**Processo nº. 124818/2017**

**Monitoramento - TAG referente ao  
Contrato nº. 060/2012**

Ofício nº 1254/2017/GAB- CIDADES

**Assunto:** Envio do Relatório Situacional Obras da Copa inclusas nos TAG's  
(Referente a Agosto/2017).

Fotografia 43 – Meio-fio quebrado

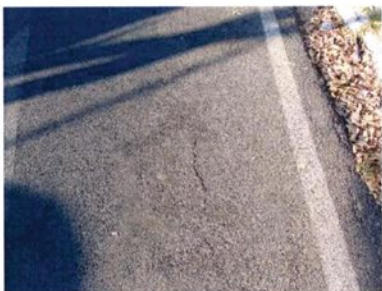
- Meio-fio quebrado – Rua das Begônias – fotografias 03 e 04, Rua dos Crisântemos – fotografias 21 e 22, Rua das Papoulas – fotografia 43, Rua Onze de Maio – fotografias 62 e 71, e Avenida Dom Carlos Luís D'amour – fotografias 98, 99, 100, 108 e 119;

Fotografia 56 – Calçada quebrada

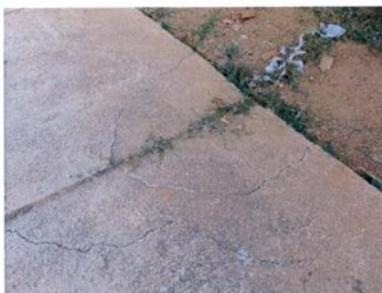
- Calçada quebrada – Rua das Begônias – fotografias 11, 13 e 14, Rua das Papoulas – fotografias 37, 41 e 42, Rua Onze de Maio – fotografias 49, 50, 54, 55, 56, 58, 60, 69, 70, 73, 77, 81, 84, 85, 86, 89, 93 e 95, e Avenida Dom Carlos Luís D'amour – fotografias 99, 100, 101, 108, 114, 120, 121 e 124;

Fotografia 106 – Calçada mal feita

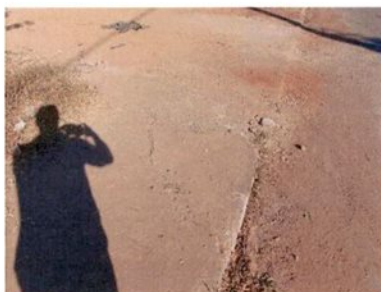
- Calçada acima do meio-fio - Rua das Papoulas – fotografia 38;
- Calçada mal feita - Rua Onze de Maio – fotografias 79 e 80, e Avenida Dom Carlos Luís D'amour – fotografias 106, 109 e 112;
